FSN-Ref.: 2024-FSN-00019

Datum: 28.08.2024

DRINGENDER Hinweis zu Sicherheitsmaßnahmen
Risiko einer Beschädigung des optischen Sensors bei Impella
Produkten, wenn sie gleichzeitig mit dem Shockwave IVL-
Herzkatheter und in dessen unmittelbarer Nähe verwendet werden.

Referenz für die Position des optischen Sensors in Impella Produkten

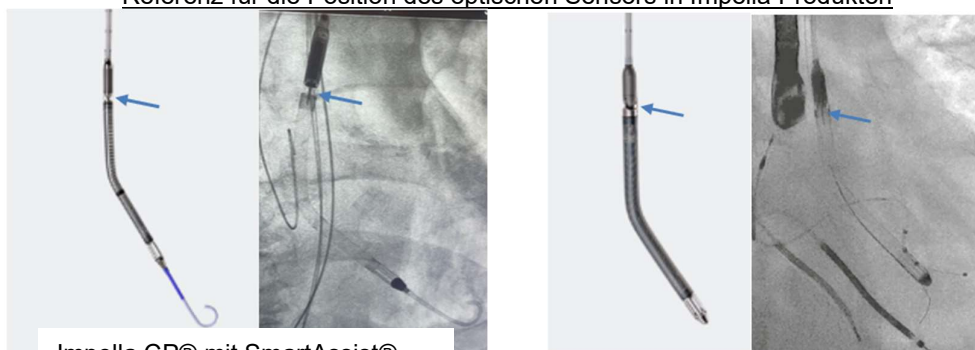
Abiomed empfiehlt den Benutzern einen angemessenen Abstand (> 20 mm) zwischen dem IVL-Gerät und dem optischen Impella Sensor einzuhalten und eine optimale Positionierung des Impella Katheters mit dem röntgendichten Markierungsband am Aortenklappen-Anulus vorzunehmen.

Wenn ein Ausfall des optischen Sensors auftritt, überwachen Sie die Hämodynamik des Patienten und bestätigen Sie die Impella Positionierung mit bildgebender Darstellung. Die Pumpe kann ohne Platzierungs- und Ansaugüberwachung weiterbetrieben werden.
